**Avis délibéré  
de la Mission régionale d'autorité environnementale  
Provence-Alpes-Côte d'Azur**

**sur la déclaration de projet emportant mise en compatibilité du  
PLU du Muy (83) liée à la réalisation d'une réserve d'eau potable**

**N° MRAe  
2024APACA4/3583**

**Mémoire en réponse à l'avis MRAe**

Figure 3: extrait du plan de zonage actuel. Source : notice de présentation.

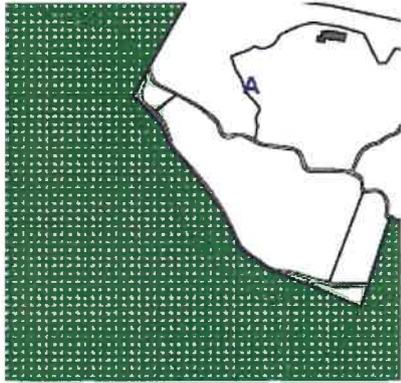
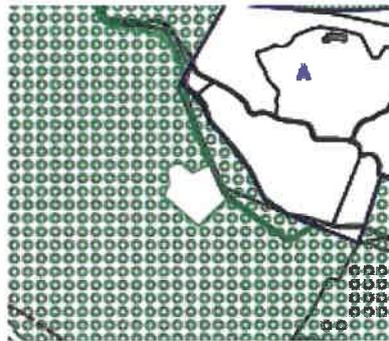
Les objectifs de la mise en compatibilité visent à déclasser une partie de l'espace boisé classé correspondant à l'emprise du projet de réservoir et du chemin existant le reliant aux deux réservoirs présents à proximité, représentant une superficie de 11 015 m<sup>2</sup> environ. Une autorisation de défrichement et une autorisation de travaux en site classé seront nécessaires.
